IXELLES. Avenue de l'Hippodrome, 72 – Salle Akarova (arch.
J. J. EGGERICX, 1936)

AVIS PRÉALABLE: Réaménagement de la salle de spectacle

Avis de principe de la CRMS

Plans et coupes des situations existante (à gauche) et projetée (à droite) présentant l'option retenue : les deux petites cours qu'il est prévu de créer permettent un apport de lumière naturelle dans la salle.

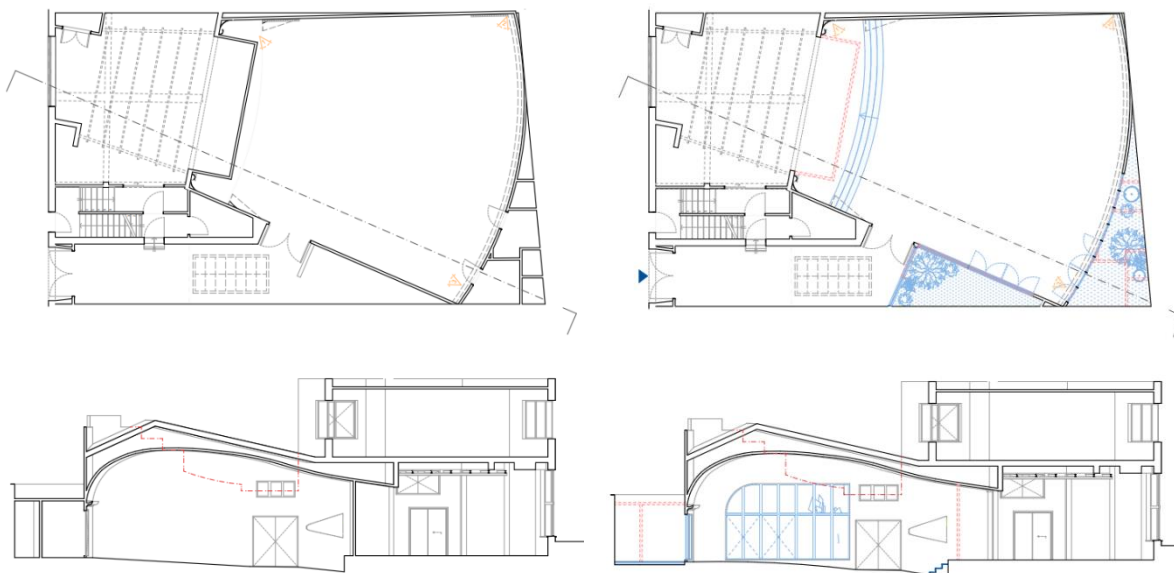
La suppression des anciens locaux sanitaires est acceptable compte tenu de leur intérêt patrimonial limité et du bénéfice apporté par la création des nouvelles cours, qui amélioreront les conditions d'éclairage naturel. Ces espaces devront toutefois faire l'objet d'une documentation plus complète avant leur disparition. Concernant la nouvelle baie latérale, la CRMS approuve le principe de son implantation mais estime que sa géométrie pourrait être affinée afin d'accompagner plus harmonieusement la courbure caractéristique du plafond.

La CRMS attire l'attention sur l'intérêt patrimonial du couloir d'accès, dont la restauration et la mise en valeur devront faire l'objet d'une réflexion spécifique. À cet égard, il convient de relever que les plans et coupes joints à la demande comportent plusieurs incohérences. Ceux-ci ne montrent notamment pas que l'accès au couloir desservant la salle s'effectue par une double porte située au sommet d'un escalier de sept marches, dont la première se situe dans le plan de la façade. Cette omission rend difficile la compréhension des relations de niveaux et notamment du fait que le séjour actuel se situe au même niveau que l'ancienne scène. Le dossier devra également être complété par une documentation détaillée relative au nouveau châssis prévu en fond de couloir afin de permettre l'évaluation de son intégration aux caractéristiques existantes, en particulier aux finitions du couloir, au sol en granito et à son calepinage. S'agissant du lanterneau assurant son éclairage naturel, plusieurs indices laissent supposer que ce dernier serait incomplet et qu'il aurait pu perdre un vitrage, texturé et/ou coloré. Des recherches complémentaires devraient être menées afin de préciser la configuration d'origine de cet ensemble et d'envisager, le cas échéant, sa restitution.

La CRMS accueille favorablement le principe retenu pour neutraliser la déclivité du sol de la salle afin de permettre son usage résidentiel, tout en conservant l'organisation spatiale d'origine et la perception de l'ancienne scène via la création de trois marches en bordure de celle-ci. Il convient toutefois de relever que cette intervention n'est pas représentée dans les plans et coupes joints au dossier, ceux-ci figurant encore un sol en pente. Cette absence de représentation ne permet pas d'apprécier pleinement les implications spatiales du projet. Les documents graphiques devront dès lors être corrigés et complétés. Une attention particulière devra également être portée au traitement du nouveau sol et au choix de ses finitions, afin d'assurer leur cohérence avec le vocabulaire architectural et les caractéristiques patrimoniales de la salle.
